石門水庫至新竹聯通管-道路埋設段工程

細部設計階段生態檢核成果報告
(第一版/核定版)

主旨：所送「石門水庫至新竹聯通管-道路埋設段工程」細部設計階段生態檢核成果報告（第一版/第四次修正），同意核定，復如說明，請查照。

文件名稱：細部設計階段生態檢核成果報告

比例尺	單位	技師簽認	版次	日期	說明	修改	校核	核准	圖名	生態保育措施圖	承攬廠商 國統國際股份有限公司 細設分包商 巨廷工程顧問股份有限公司	
繪圖	審核		一	113/05	第一版(第二次修正)							
設計	批准		一	113/01	第一版(第一次修正)							
校核	日期	113年 05月	一	112/12	第一版							
									圖號	A-009	張號

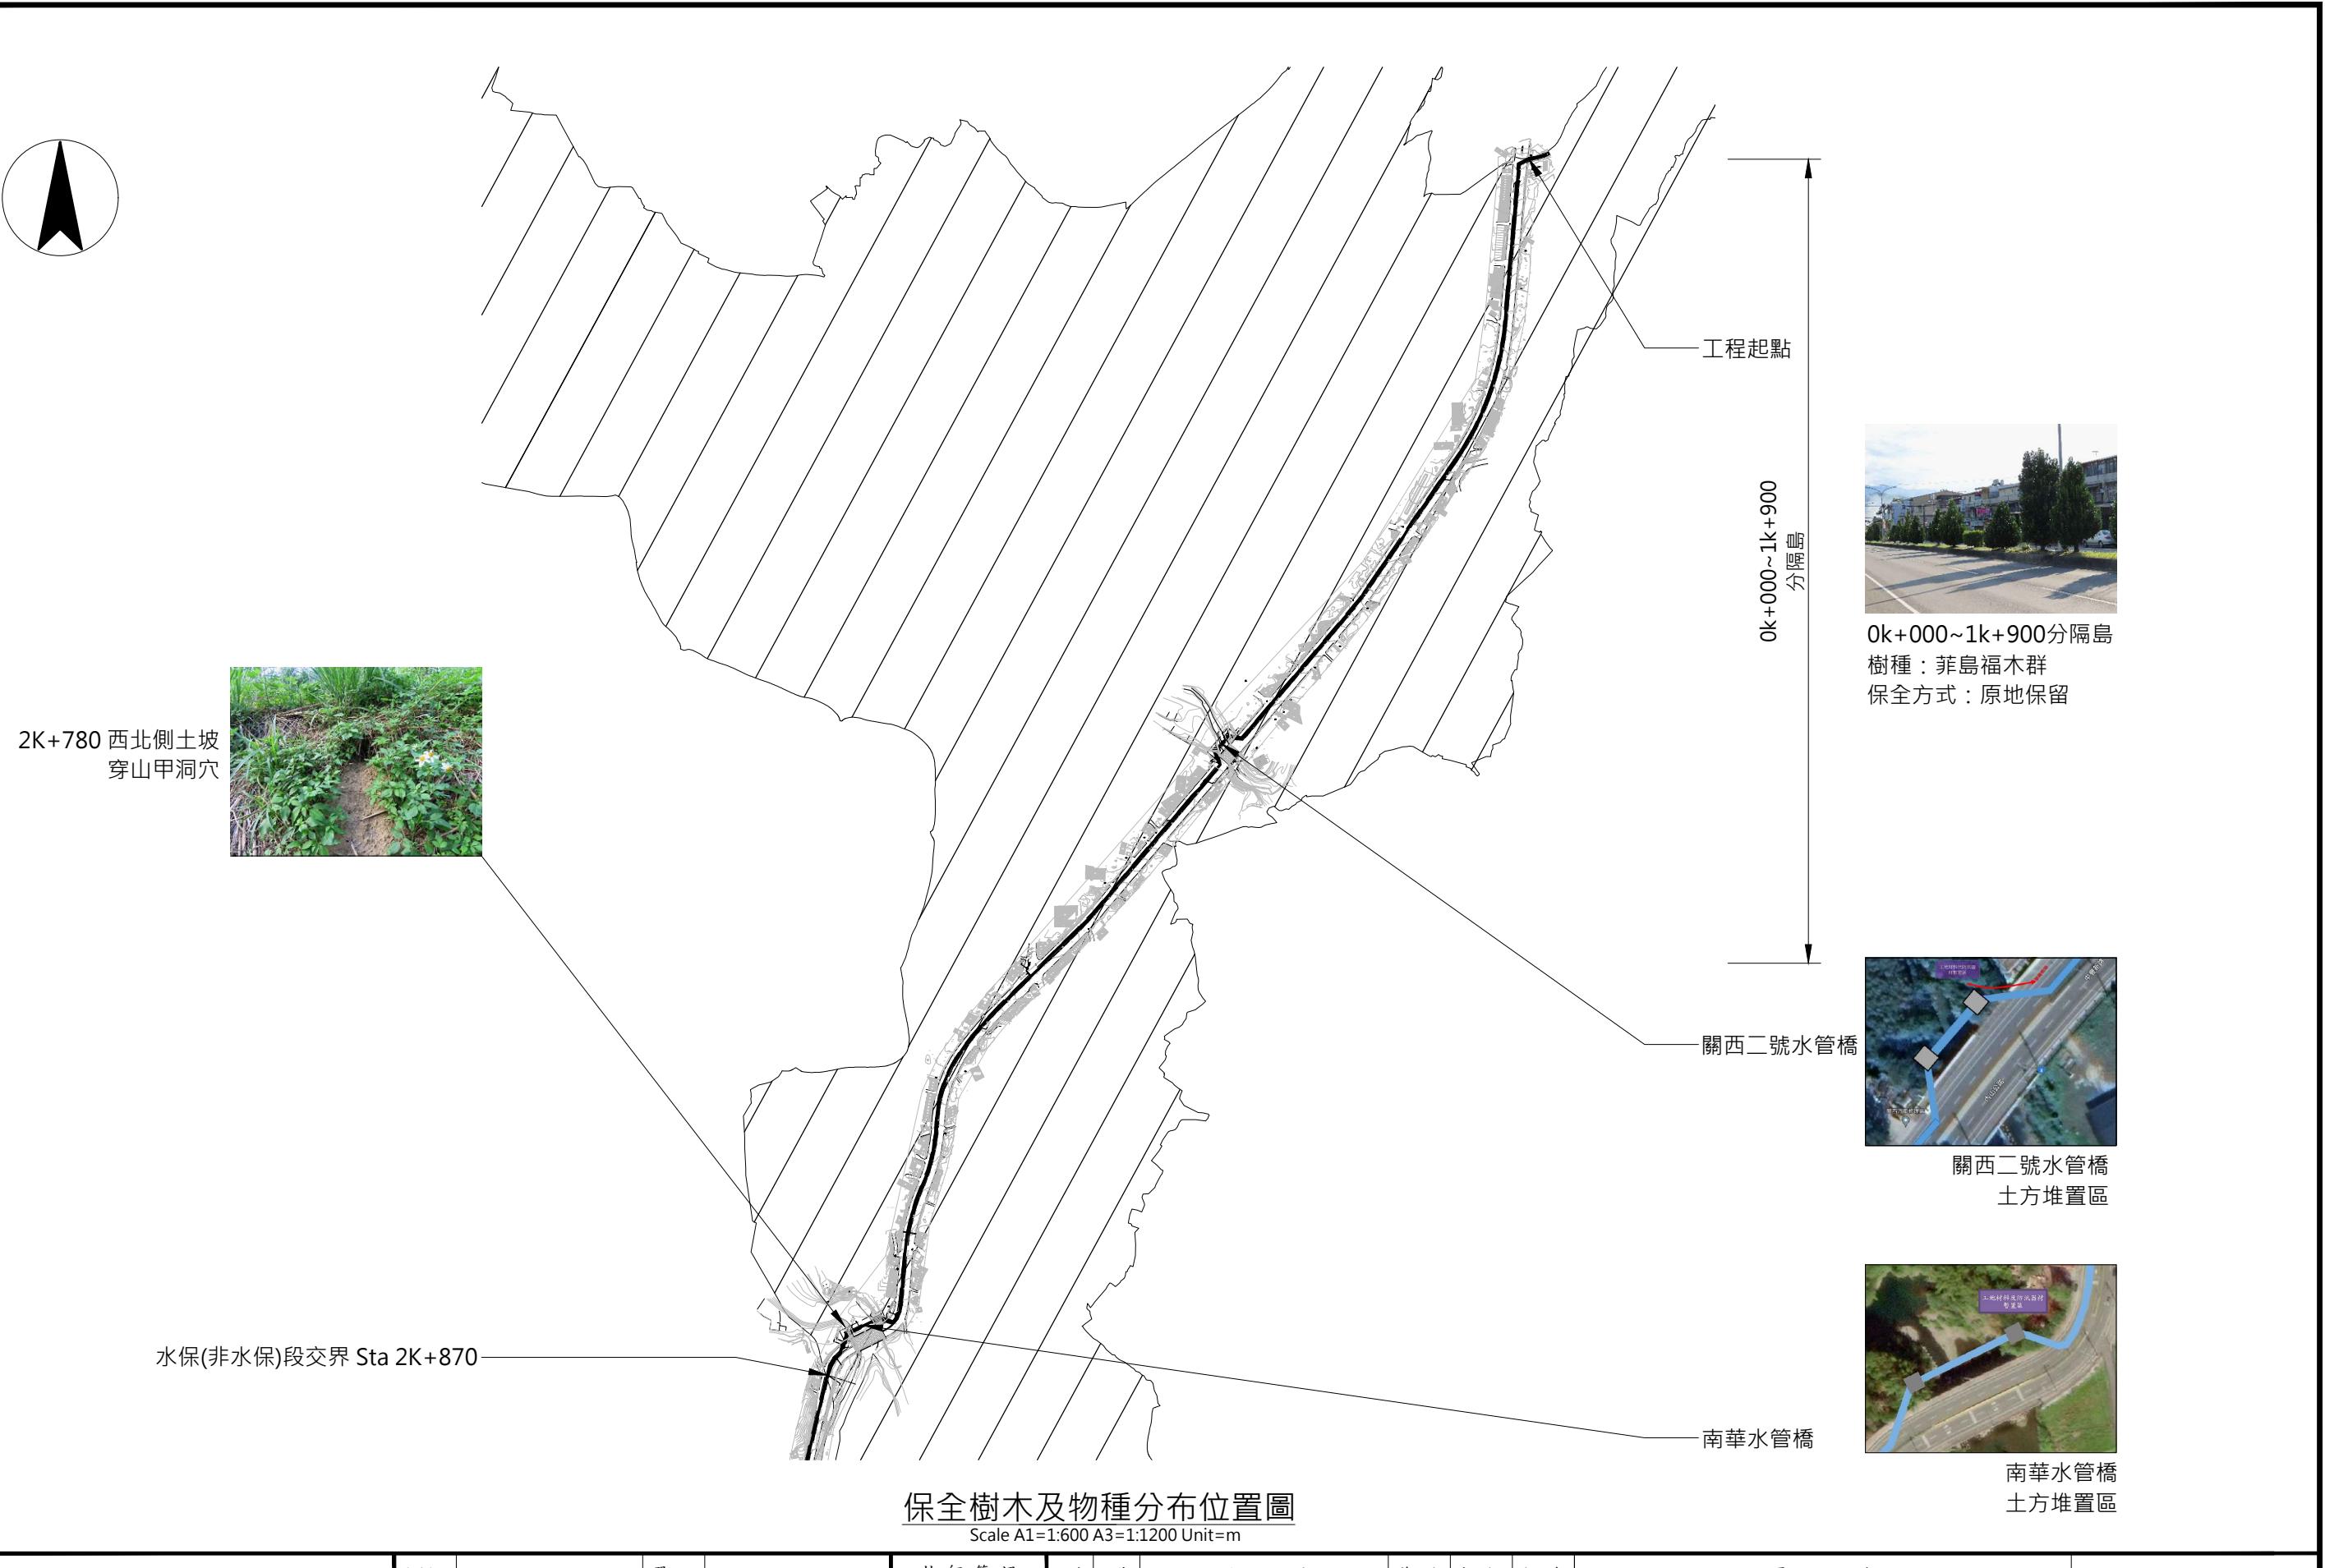
1	P.28	有關生態保育措施中，有提及蒲葵、流蘇、菲島福木進行原地保留，而竹柏、臺灣肖楠、樟樹、烏心石及茄苳等，要進行樹木移植，建議將其相對位置於施工圖說標示，避免施工單位不認識樹種而被移除。(道路埋設段)	遵照辦理。於設計圖內加入移植計畫，並於保育措施平面圖內標示保全樹木相對位置，以利施工單位執行。	附錄一/生 保育措施 圖、附錄二/ 生態保育措 施圖及保全 樹木及物種 分布	附1-34、 附2-37~附 2-38
2		由於本標有明確調查到穿山甲洞穴，顯示穿山甲棲地在施工路線周邊，建議施工圖說標示穿山甲棲地範圍，避免施工時相關機具或材料堆置在棲地周邊，也可以盡量避免施工	設計圖內保育措施平面圖中已標示發現穿山甲洞穴之位置，並將可能之棲地進行工程迴避，後續於施工說明會時將針對穿山甲進行物種習性說明，以減少施工行為對其干擾。	附錄一/生 保育措施 圖、附錄二/ 生態保育措 施圖及保全 樹木及物種 分布	附1-34、 附2-37~附 2-38

比例尺	單位	技師簽認	版次	日期	說 明	修改	校核	核准	圖名	承攬廠商 國統國際股份有限公司 細設分包商 巨廷工程顧問股份有限公司
繪圖	審核		一	113/05	第一版(第二次修正)					
設計	批准		一	113/01	第一版(第一次修正)					
校核	日期	113年 06月	一	112/12	第一版					
保全樹木及物種分布位置圖(1/4)								圖號	A-010	張號

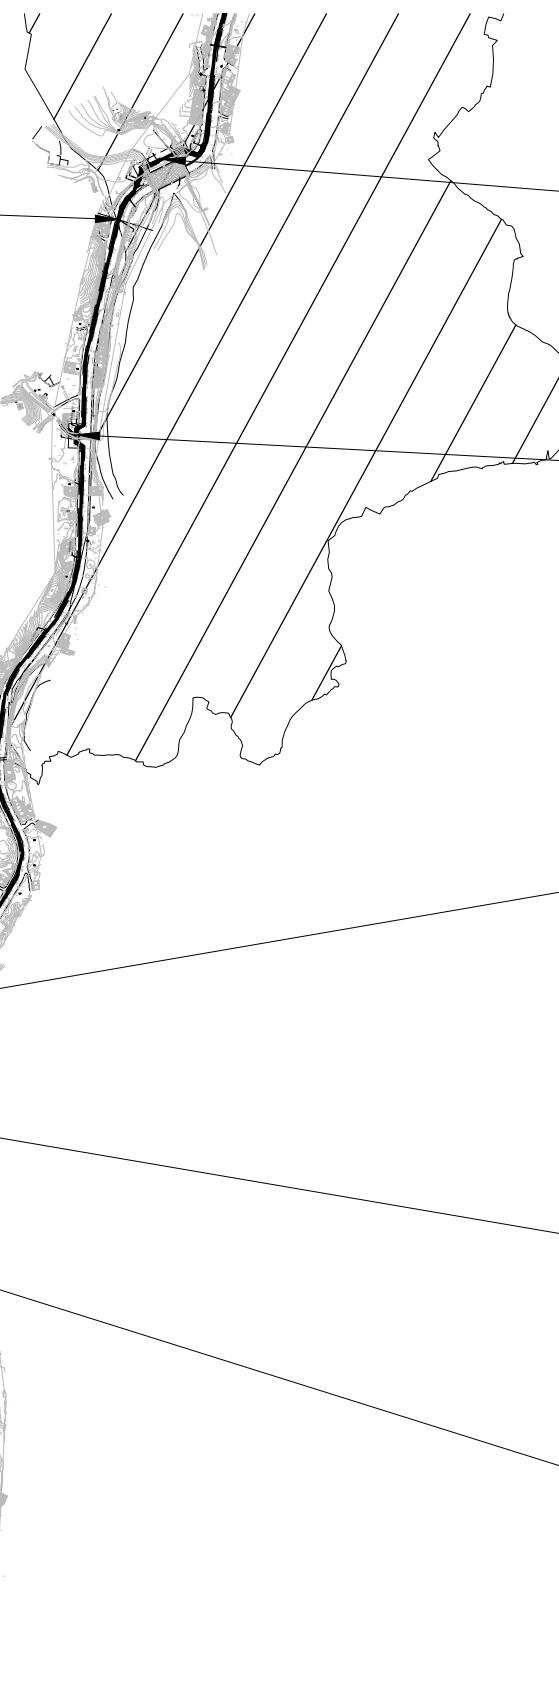
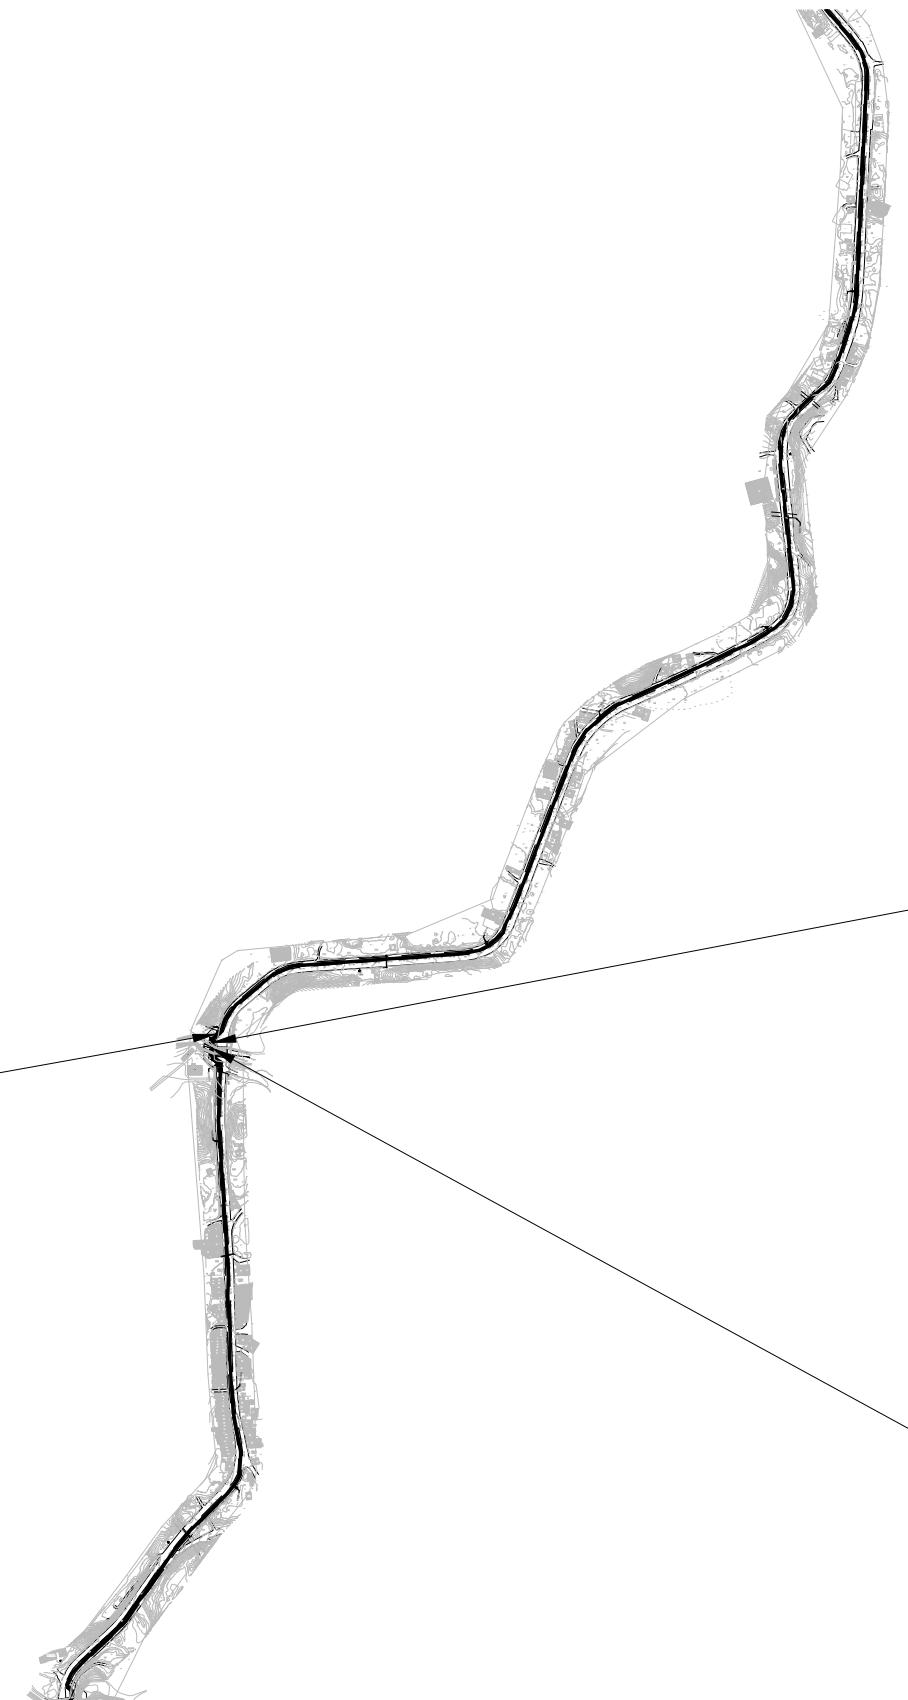
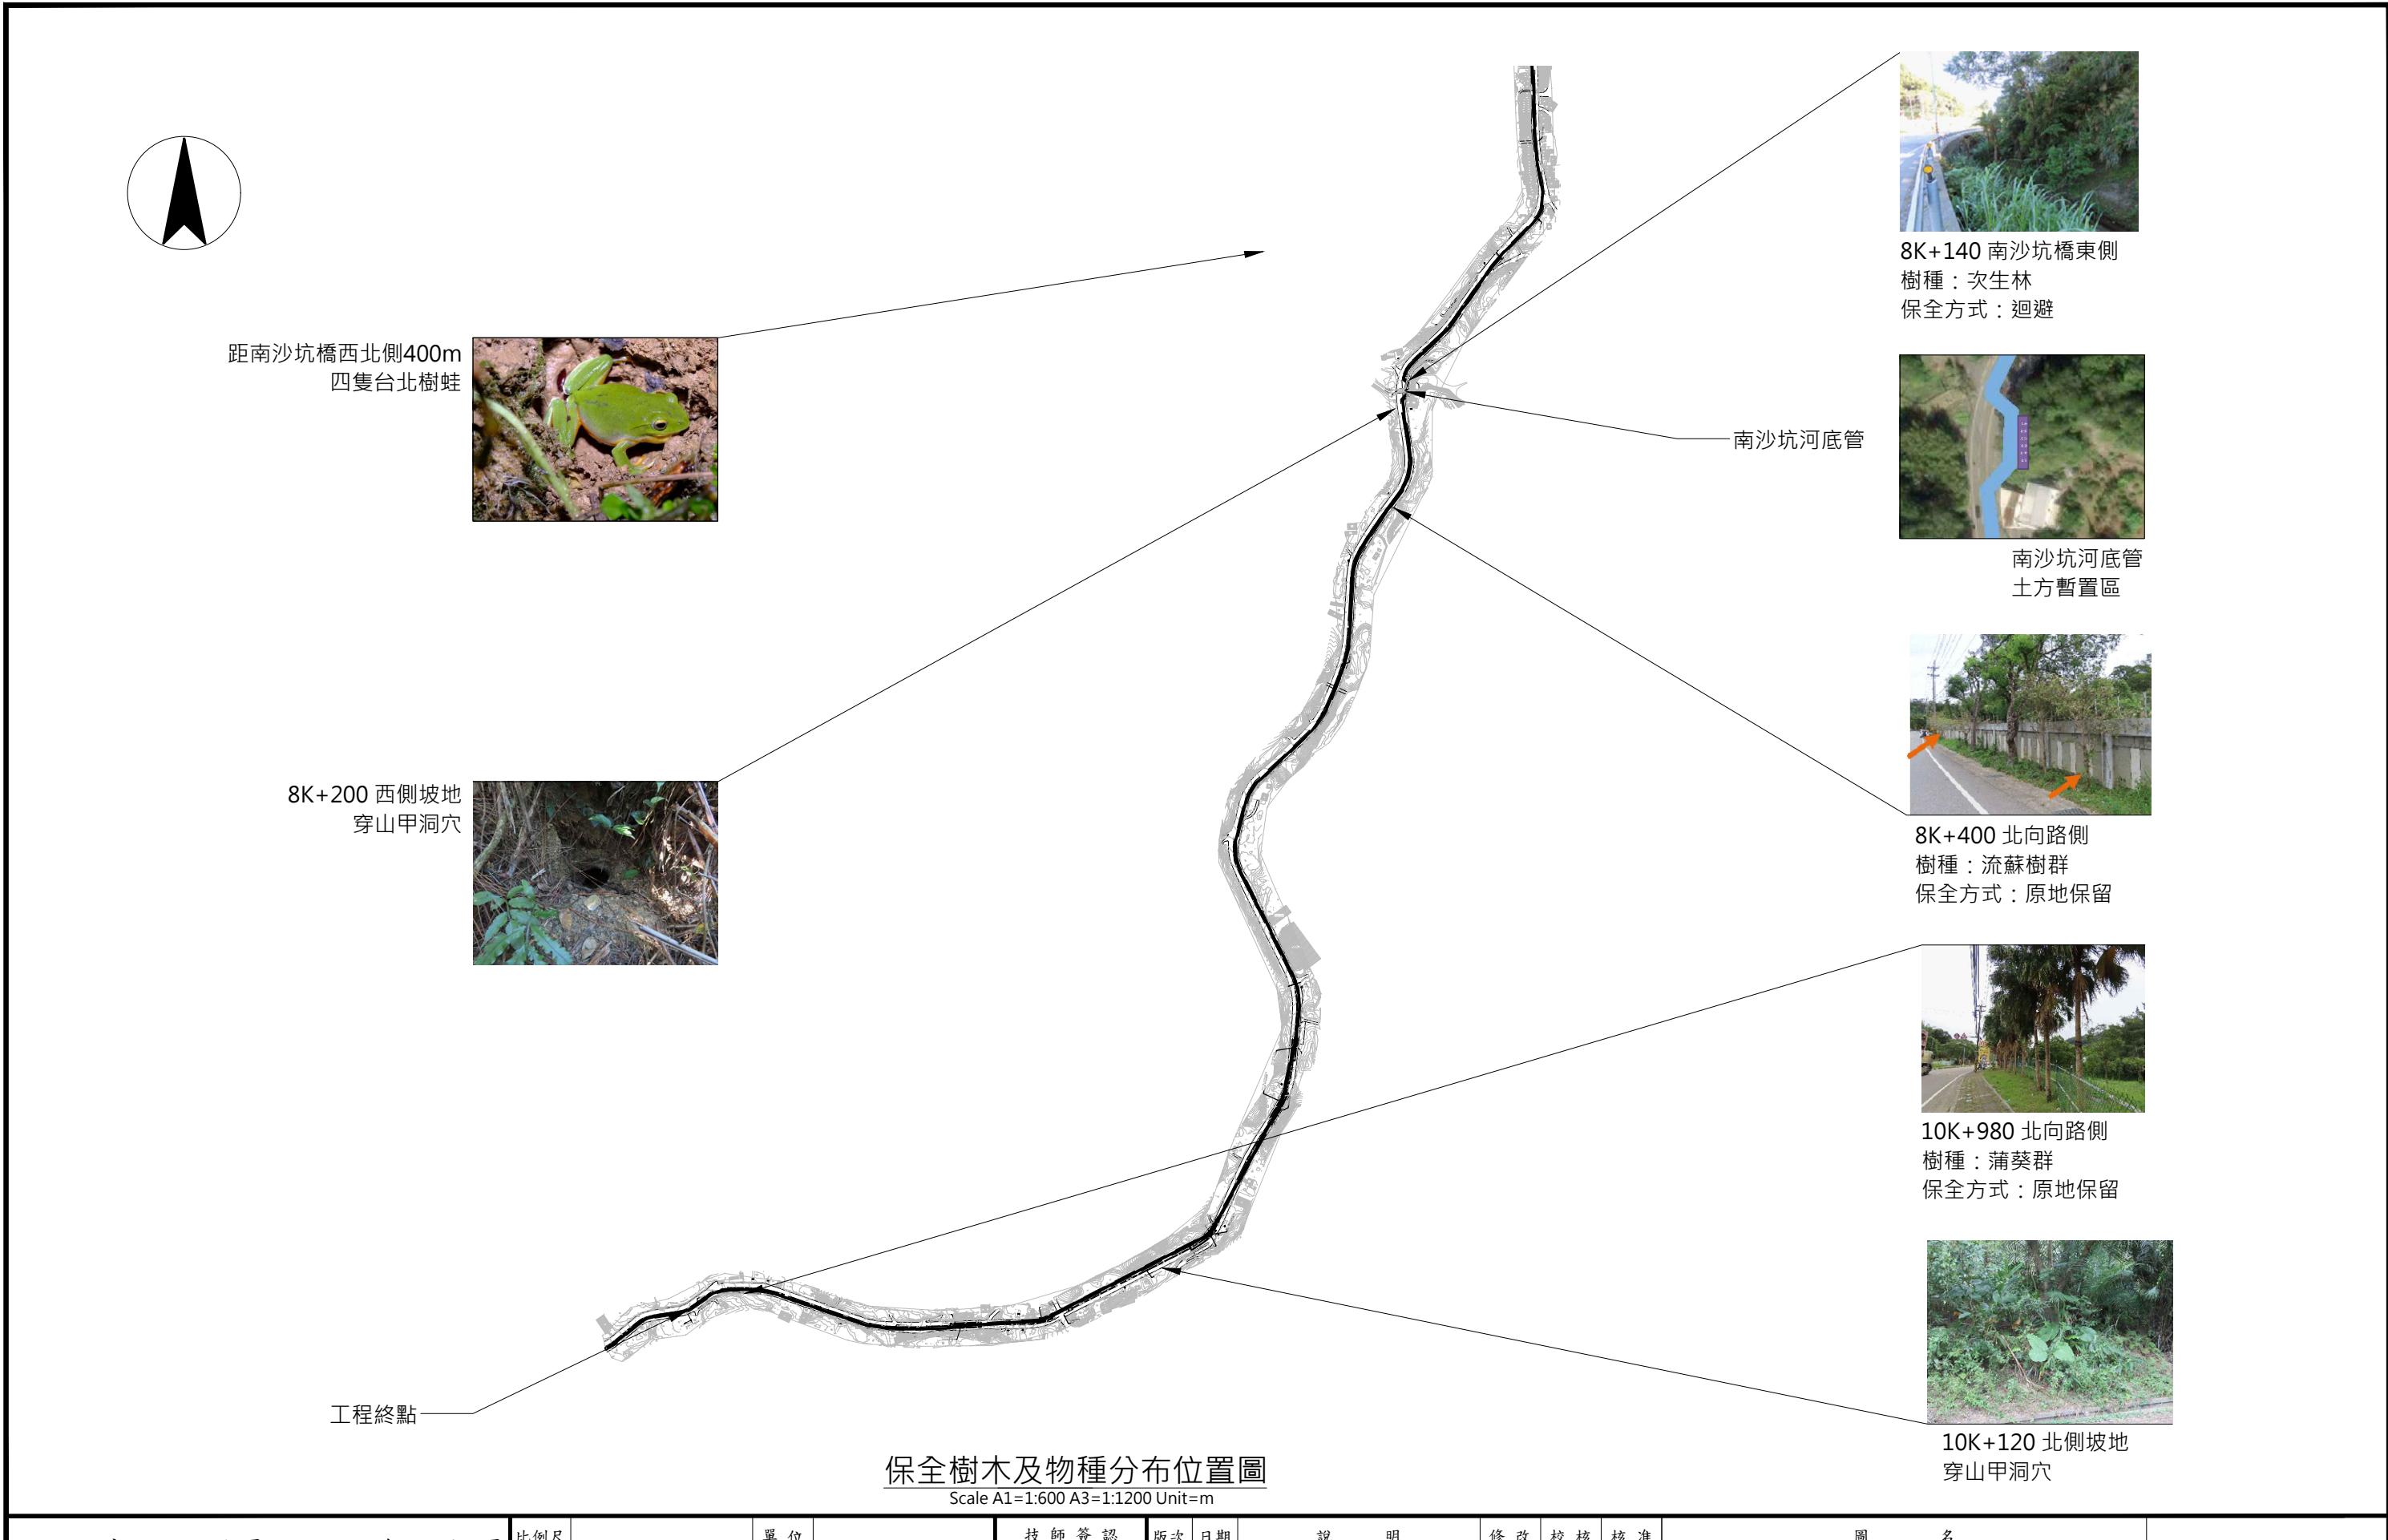
編號	頁碼/章節	審查意見	辦理情形	答覆說明納入報告	
				章節/圖/表	頁次
科進柏誠工程顧問股份有限公司					
1	P1-10	「以現地訪談之方式蒐集當地民眾意見，統整問題及內容記」文句有缺字，請再檢查。	補正該段敘述。	1-4節	1-10
2		依照審查意見辦理情形，將生態保育措施平面圖「分段分區」呈現，以利各項生態保育措施落實。生態保育措施圖及保全樹木及物種分布位置圖仍以全區工程圖面呈現，請再補充說明。	生態保育措施平面圖以全段呈現較為整體，而保全樹木及物種分布位置圖則採以分區段呈現。	附錄一及附錄二	附 1-34 及附 2-37~41

編號	頁碼/章節	審查意見	辦理情形	答覆說明納入報告	
				章節/圖/表	頁次
科進柏誠工程顧問股份有限公司					
1	附2-38	疏漏保全樹木菲島福木群位置及照片，請再補充。	補正保全樹木菲島福木群位置及照片。	附錄二	附2-38
2	附2-41	保全樹木樹種應為「次」生林。	修正樹種名稱。	附錄二	附2-41
